Kozienickie Centrum Rekreacji i Sportu
ul. Legionów 4
26-900 Kozienice

NR sprawy:1/KCRIS/2017 Kozienice, dnia 02.03.2017r.

postępowania o udzielenie zamówienia publicznego prowadzonego w trybie przetargu nieograniczonego na „Przebudowa pomieszczeń wypoczywali zewnętrznej na pomieszczenia jacuzzi oraz przebudowa i aranżacja istniejących pomieszczeń centrum odnowy biologicznej"

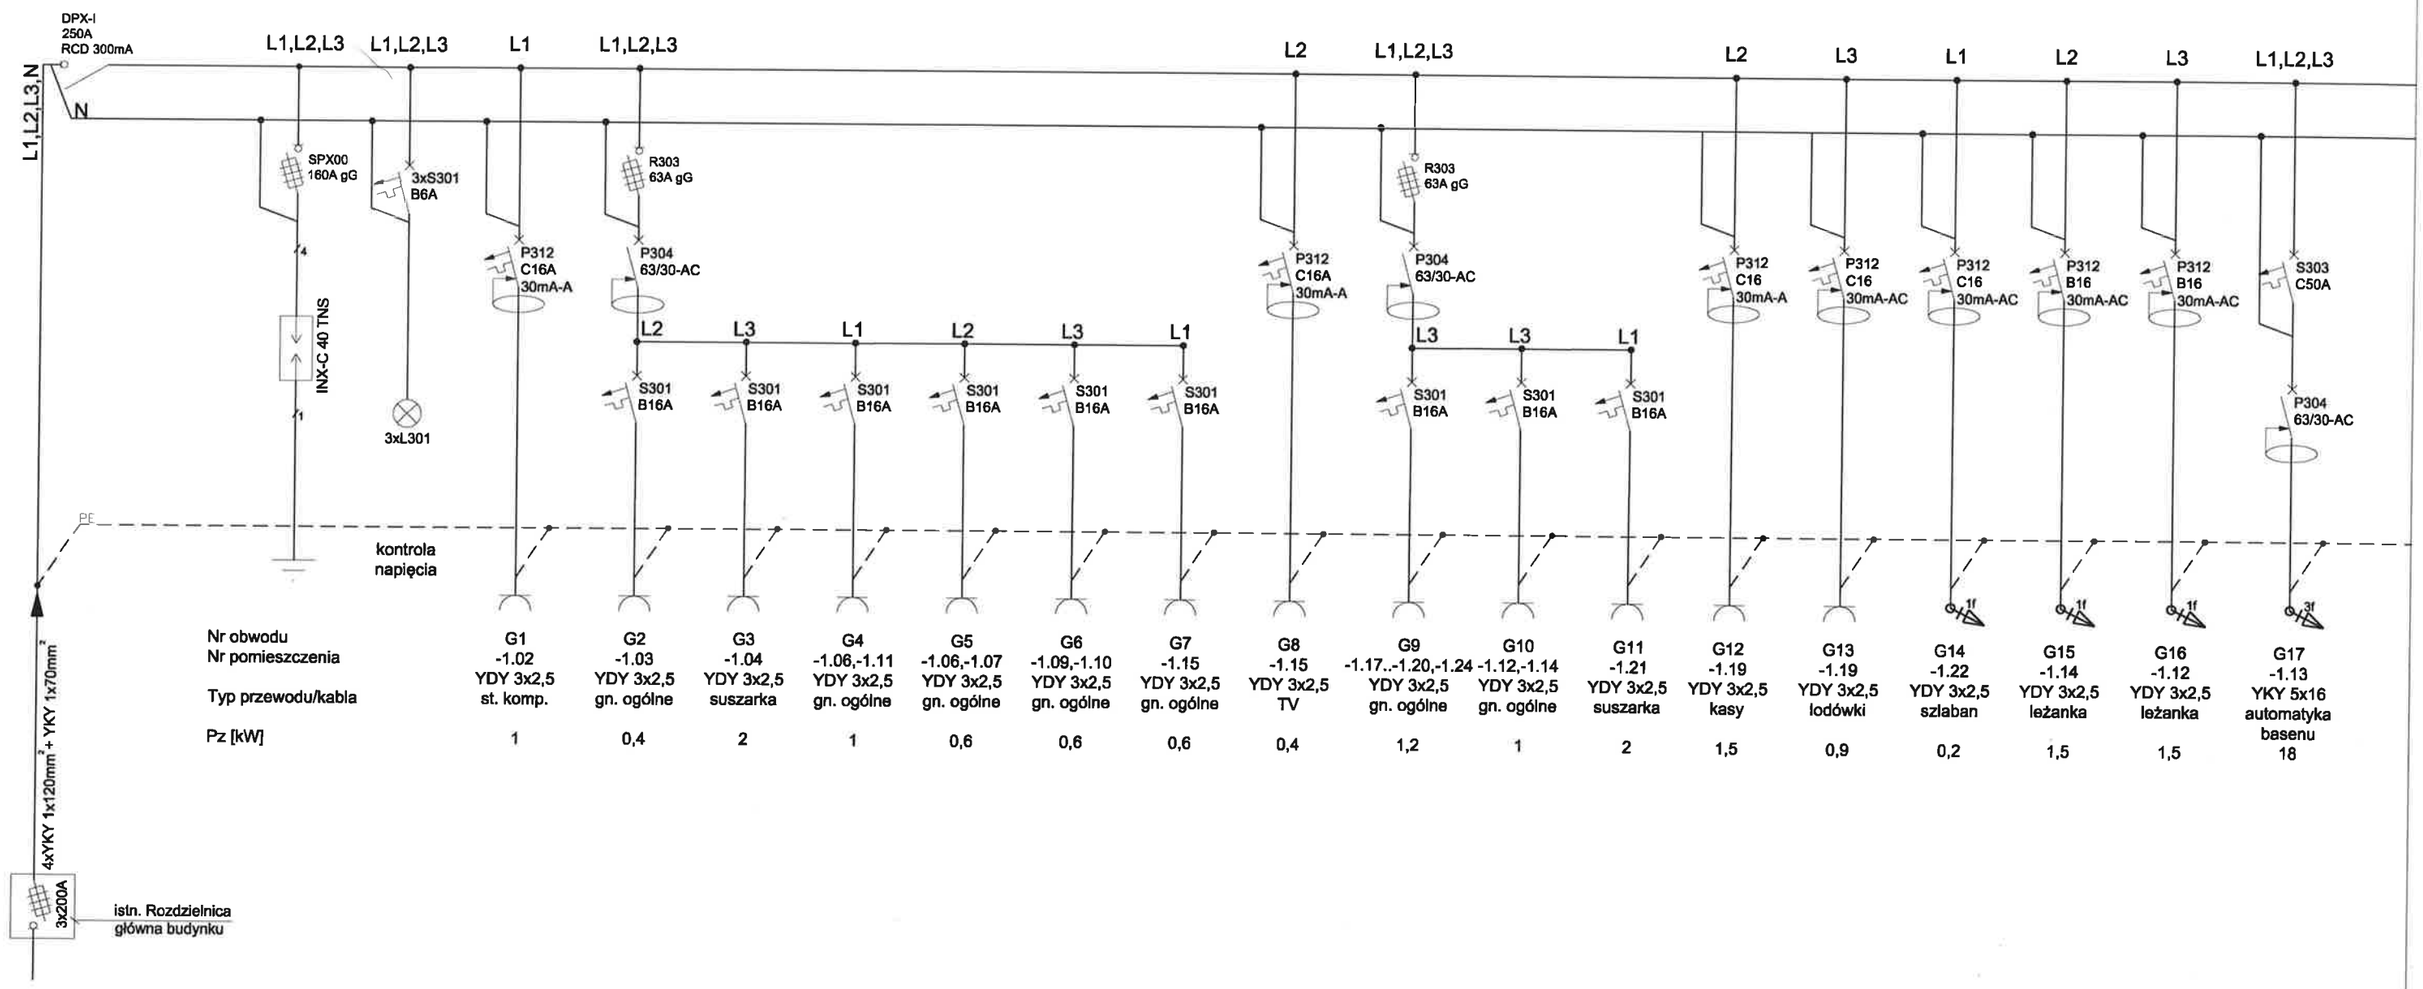
Pytanie 1:
Brak w Dokumentacji wyposażenia rozdzielni (ES1 ltd.).

Odpowiedź:
Uzupełniono dokumentację o rysunki ES1 1/5, ES1 2/5, ES1 3/5, ES1 4/5, ES15/5 E1 S2 (załącznik nr 1-6)

WIDOK A-A
SKALA 1:50

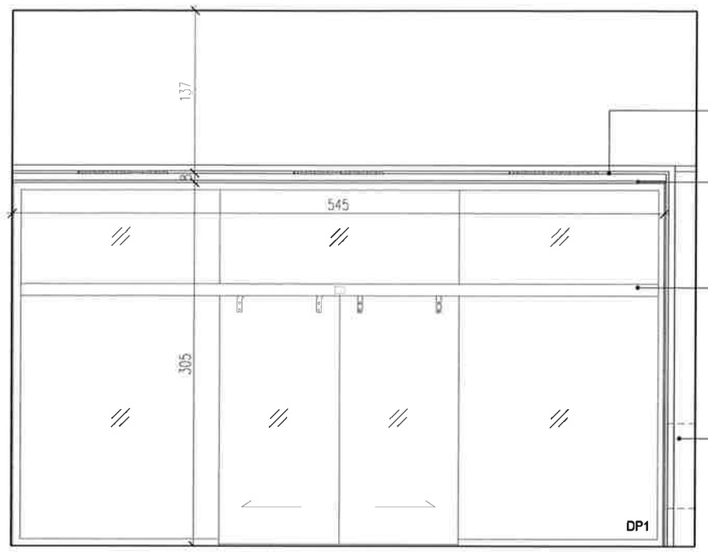
Pytanie 7:
Brak przekroju A-A na rys. 04.

Odpowiedź:
Uzupełniono dokumentację o rysunek nr 04a z widokiem A-A (załącznik nr 7) .

WIDOK L-L
SKALA 1:50

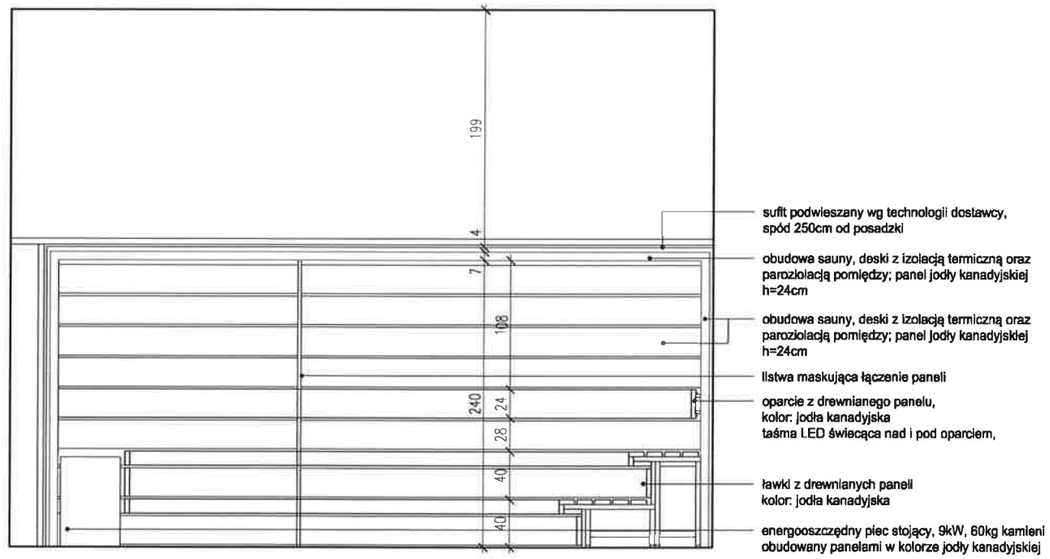
Pytanie 9:
Na rys. 23 – 2x przekrój J-J – brak rysunku dla widoku L-L.

Odpowiedź:
Skorygowano widok na rys. nr 23 dodając widok L-L (załącznik nr 8)

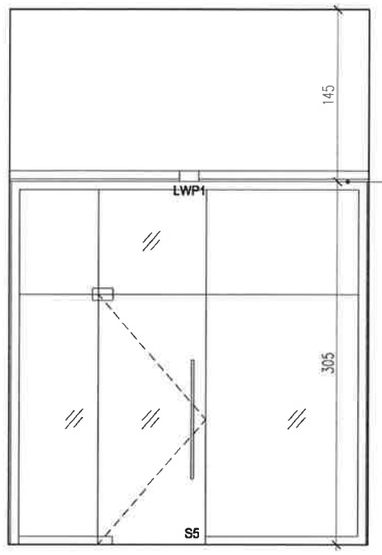
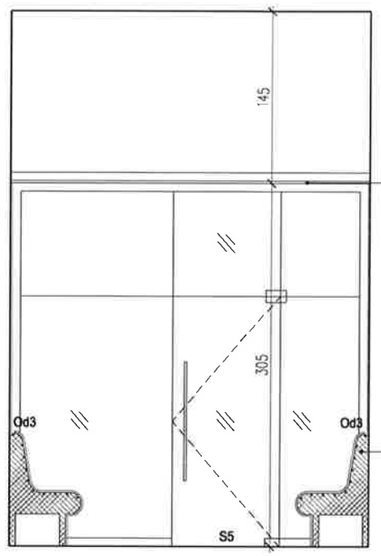
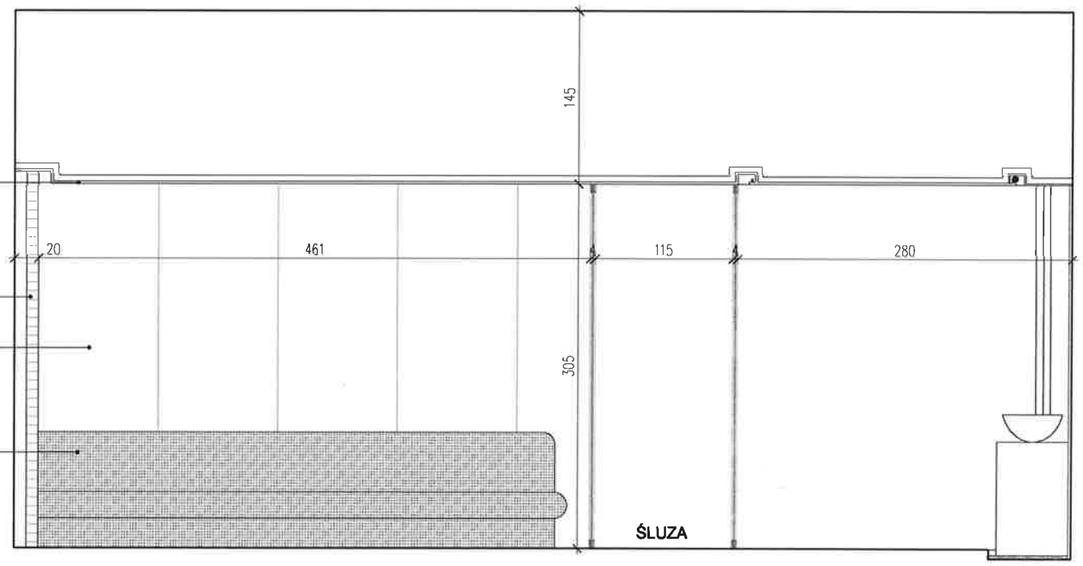
Pytanie 10:
Rys. 24 – brak: Widok B-B, C-C, E-E..

Odpowiedź:
Uzupełniono dokumentację o rys nr 25 z widokami B-B, C-C oraz E-E (załącznik nr 9)

RZUT
STREFA SCHŁADZANIA
SKALA 1:50

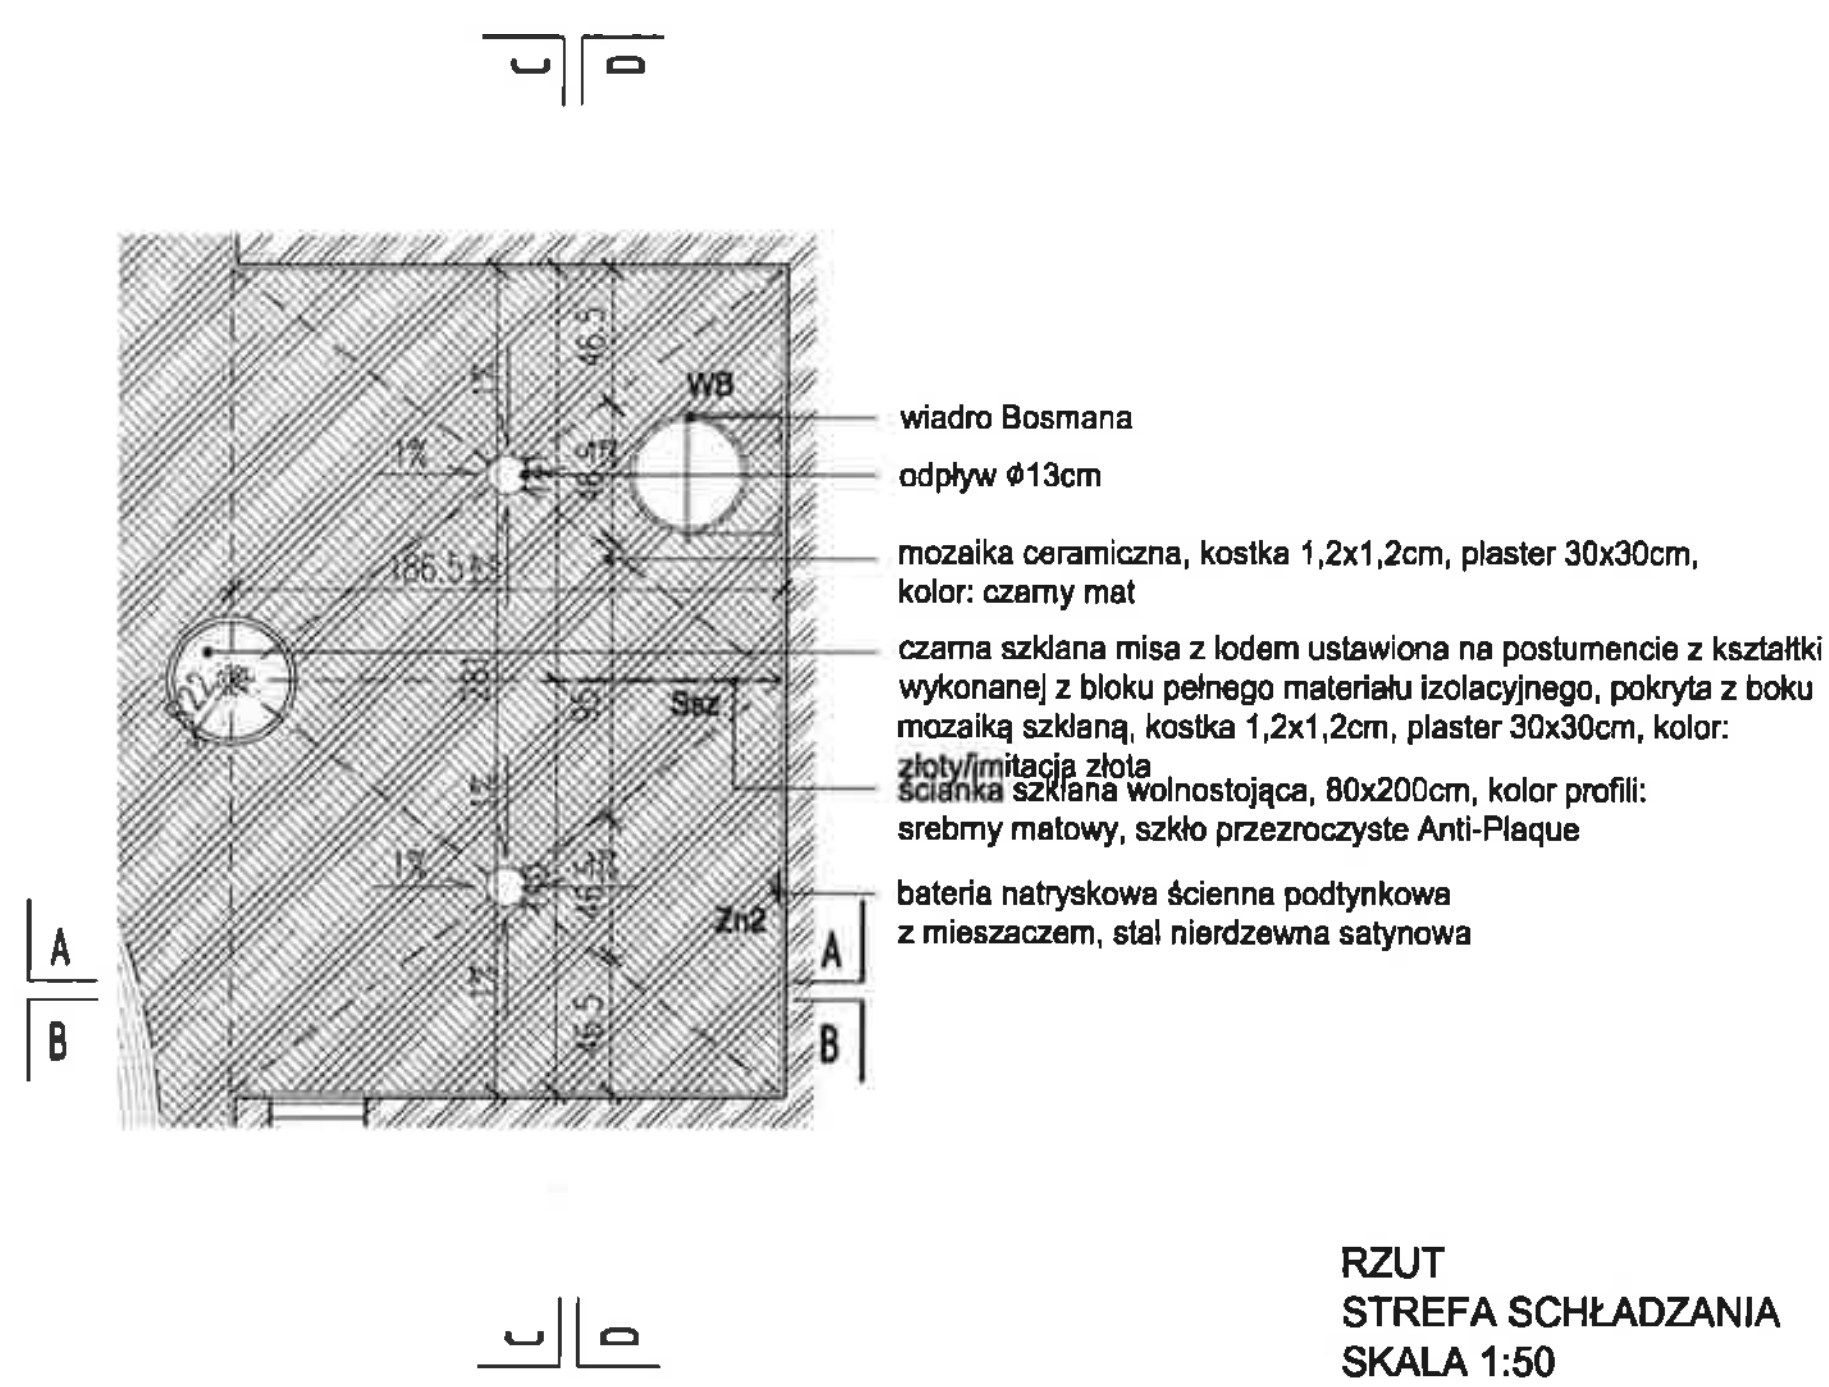
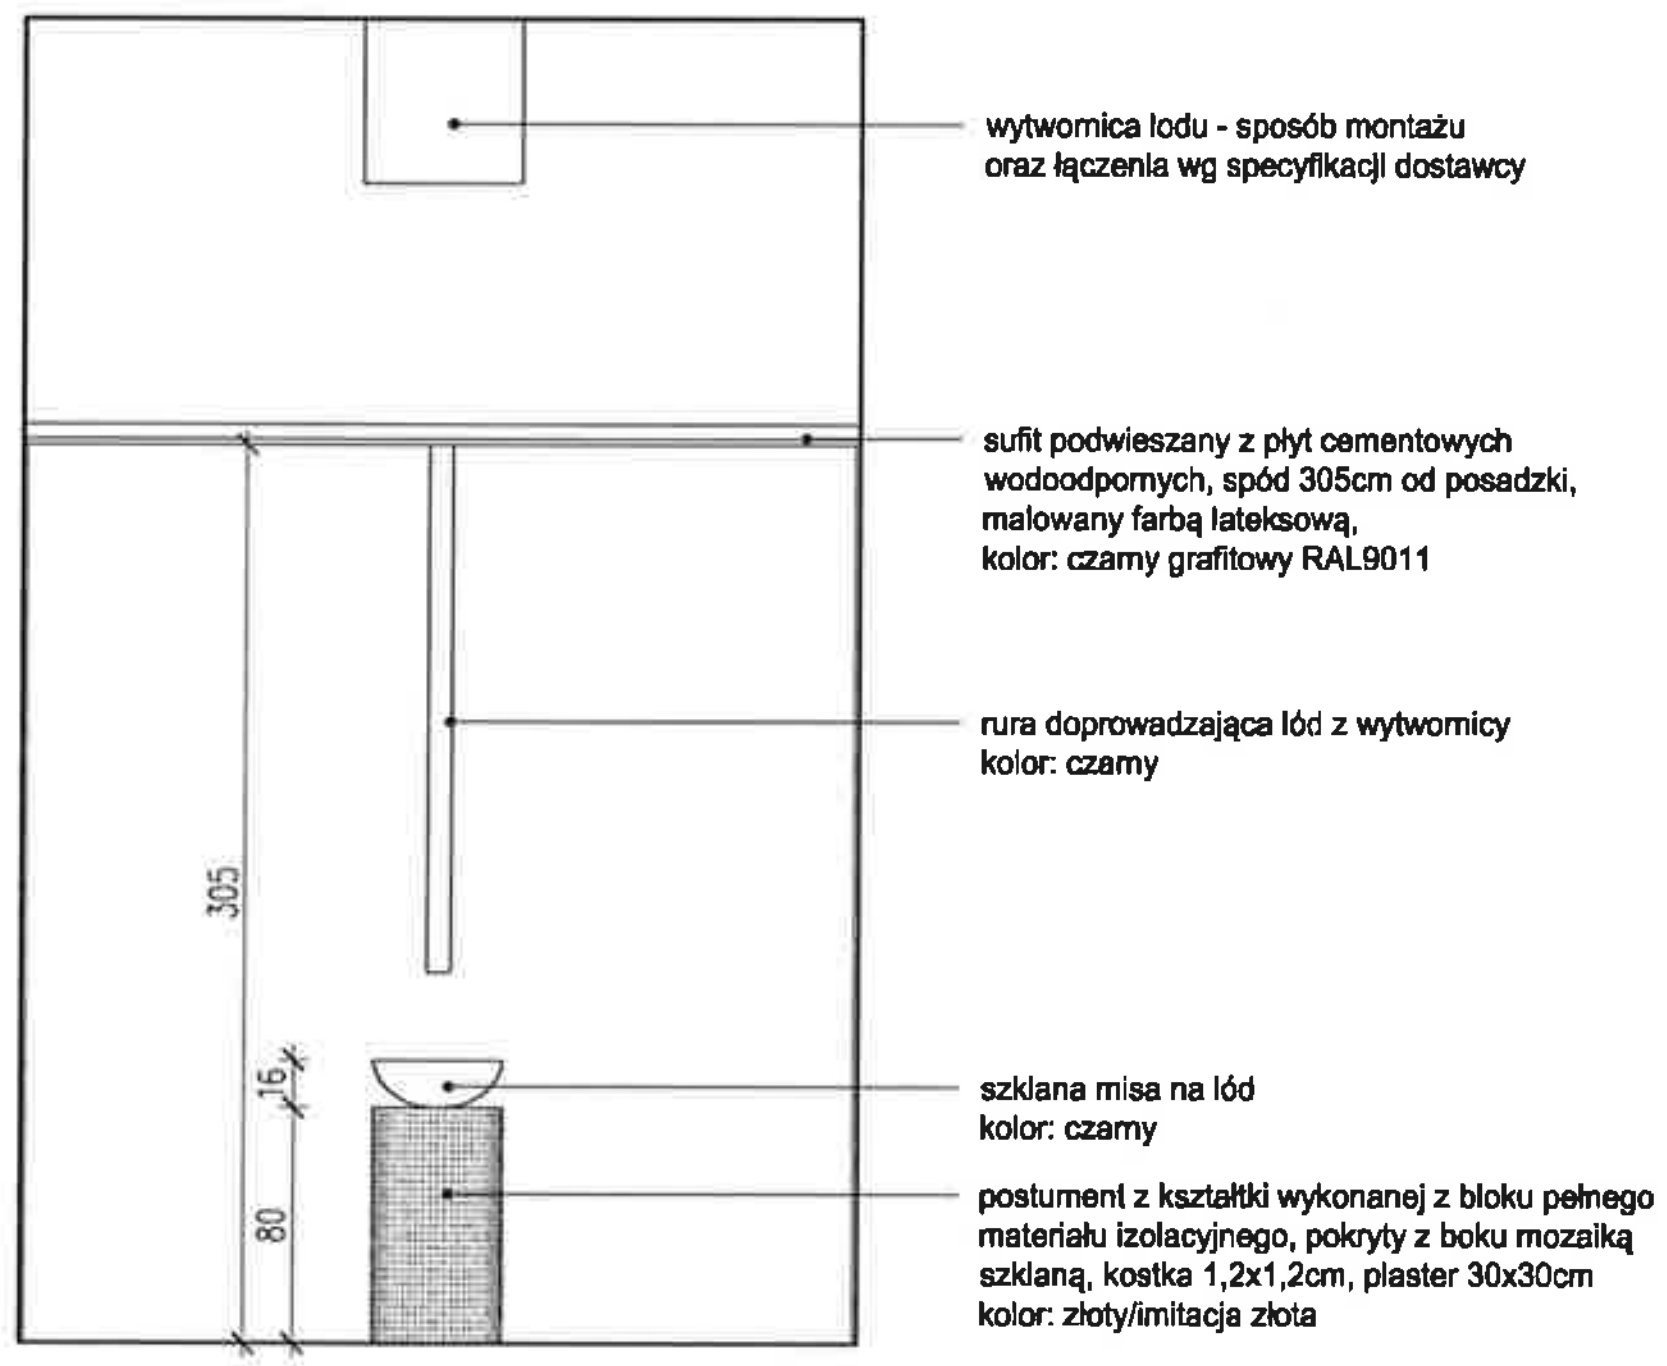
Pytanie 11:
Rys. 40 podany widok C-C, a nie ma odwołania, w którym miejscu się ten widok znajduje.

Odpowiedź:
Na rzucie strefy schładzania (rys. nr 40) wrysowano lokalizację widoku C-C (załącznik nr 10)
